Projet d'agrandissement du lieu d'enfouissement technique de Mont-Laurier par la Régie intermunicipale des déchets de la Lièvre

Étape de recevabilité et de réponses aux questions du
ministère

Troisième série de questions et commentaires (QC3-1
à QC3- 23)

Juillet 2024
16-02102252.001-0200-EN-R-0300-00

TITRE
RÉSEAU DE CAPTAGE DES BIOGAZ

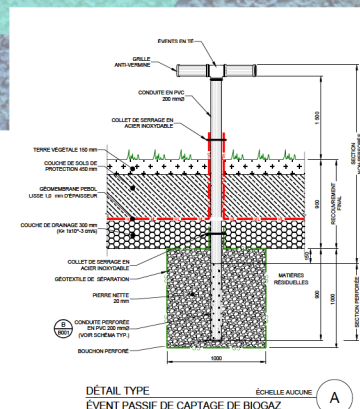
Toutefois, dans les plans joints au même document (Annexe A), on semble indiquer que la superficie de la zone d'agrandissement projetée serait plutôt de 9,29 ha (92 900 m²). Dans un tel cas, le nombre d'événements prévus ne suffirait plus. L'initiateur doit préciser la surface totale réelle de la zone d'agrandissement.

Dans l'éventualité où cette surface est effectivement 9,29 ha, plusieurs éléments devront être réévalués et les résultats obtenus devront être présentés. Il s'agit notamment des calculs des émissions surfaciques, des calculs des lixiviats produits par les nouvelles cellules d'enfouissement, des calculs des coûts de gestion post fermeture, du nombre de points de suivi de la qualité des eaux souterraines, ainsi que du nombre de points de contrôle du méthane.

La valeur de 92 900 m² était erronée, la superficie correcte est bien 72 525 m², cette valeur a été vérifiée sur les plans. Le plan 43955TT-ENV-B001 été révisé et est inclus à l'Annexe QC3-2 (**Annexe B** du présent document).
